Søknad om avkøyrsløse - Gnr. 140 bnr. 8 - skogsveg / tilkomstveg til Postvegen - Husnes - Interesselaget Postvegen

Vedtak, datert 20.08.2013, om midlertidig avkjørsel fv. 48, hp 9, km 3,510 på gnr. 140, bnr. 8 i Kvinnherad kommune vert oppheva.

Det kan påreknast bruksløyve til å leggje avkøyrsløse for tilkomst til «Postvegen» og eksisterande bustad under føresetnad om at krava nedanfor vert oppfylte.
Veg/stad: fv. 48 hp 9 ved km 3,504 gnr. 140 bnr. 8 i Kvinnherad kommune.

PRINSIPPSKISSE

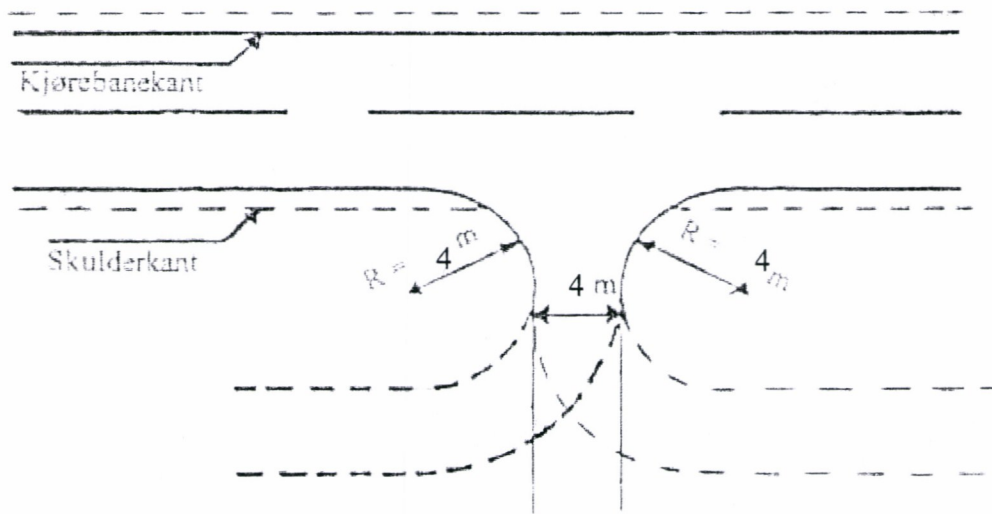
Krav til frisikt for avkjørsla :

Krav til svingradius for avkjørsla :

1. Avkøyrsløse skal vere bygd av tiltakshavar og godkjent av Statens vegvesen innan 3 - tre år frå d.d., elles fell tilsegna bort.
2. Avkøyrsløse må opparbeidast i samsvar med vedlagte prinsippsskisser og forskrift om alminnelege reglar om bygging og vedlikehald av avkøyrsløse frå offentleg veg, som de finn på lovdata.no.
3. Avkøyrsløse skal også kunne vere felles med andre, som på ein naturleg måte kan nytte same avkøyrsløse.
4. Krav til friskt 4 meter inn i avkøyrsløse skal vere minimum 70 meter til begge sider. Sikta fram og bakover på vegen ved avkøyrsløse må vere minimum 70 meter. Dette inneber at alle sikthindringar (vegetasjon, terreng m.m) over 0,5 meter i planet mellom avkøyrsløse og fv48 må fjernast. Svingradius skal vere 4 meter (diameter 8 meter).

Krav til lengdeprofil for avkjørsla / tilkomstveg :

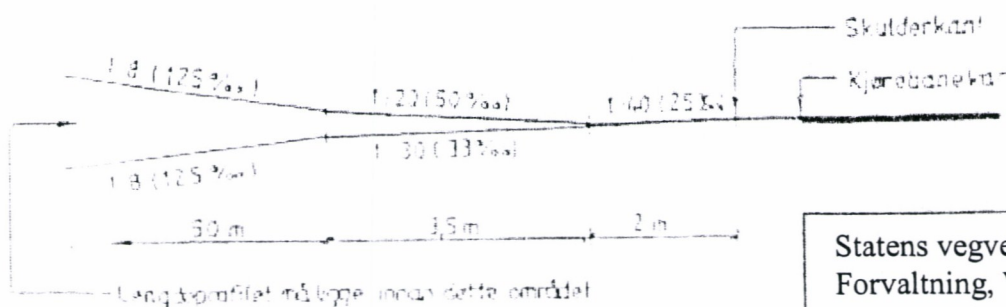
5. Stigningskrava må haldast (sjå skisse). Vi vil her spesielt gjere merksam på at avkøyrsla skal ha fall frå hovudvegen med 5 cm på dei første 2 metrane.
6. Det må vere snu- og parkeringsplass på eigen grunn. Det er ikkje tillate å parkere i frisiktsonene.
7. Under avkøyrsla må det leggjast drenering med minimum 300mm i diameter med kummer og køyresterk rist. Røyret for grøftevatn må vere langt nok, slik at sidearealet i avkøyrsla får eit fall på minimum 1:6.
8. Eksisterande avkøyrslle v/km 3,444 til gnr. 140, bnr 8 skal fjernast,gravast opp og stengjast fysisk.
9. Før arbeid vert sett i gang på/ved offentleg veg, skal det utarbeidast ein arbeidsvarslingsplan. Denne planen skal godkjennast av Statens vegvesen.
